## **Dodatečné informace č. 3 k vnitřnímu výběrovému řízení s názvem „Výběr dodavatele LED operačních světel“.**

Vážení uchazeči,  
zadavatel Nemocnice Na Homolce, IČ 00023884, se sídlem Roentgenova 2/37, Praha 5 – Motol poskytuje tyto dodatečné informace k zadávacím podmínkám vnitřního výběrového řízení s názvem „Výběr dodavatele LED operačních světel“.

- Příloha č. 1: Příloha 2 zadávací dokumentace – Technická specifikace a formulář nabídkové ceny
- Příloha č. 2: Fotografie kotvících prvků a rozměry sálů

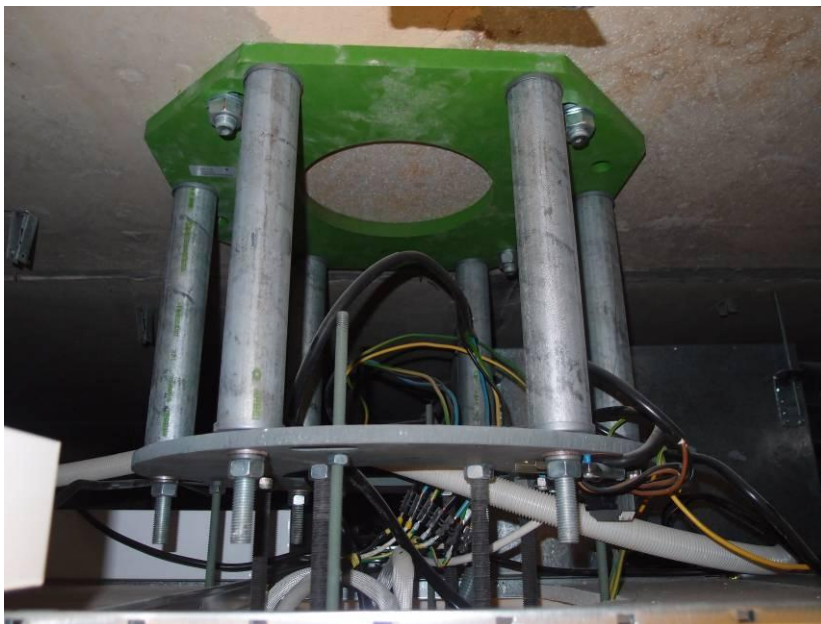
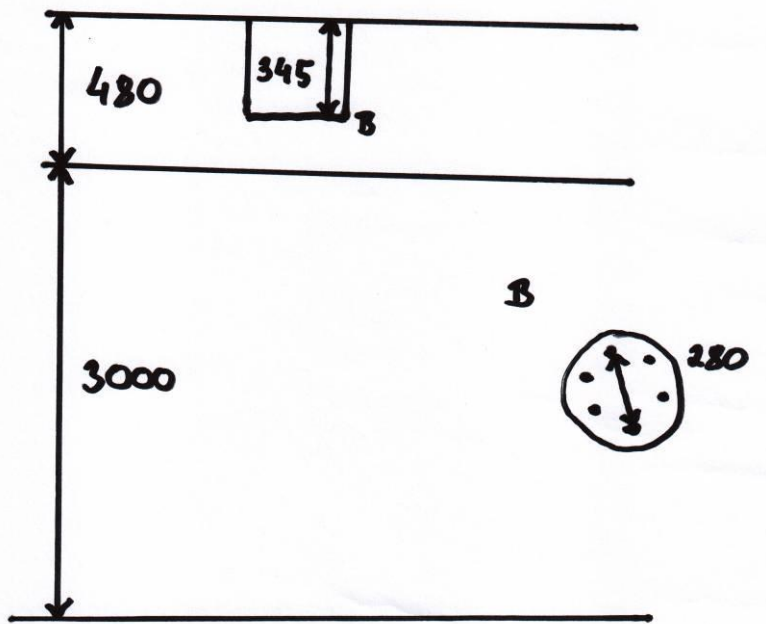
Jedná se o novou instalaci, nebo rekonstrukci?

Jedná se o rekonstrukci, zadavatel trvá na využití stávajících kotvících mezikusů (viz. Příloha 2), tak aby byl zachován komfort pro operátora výšky 2m.
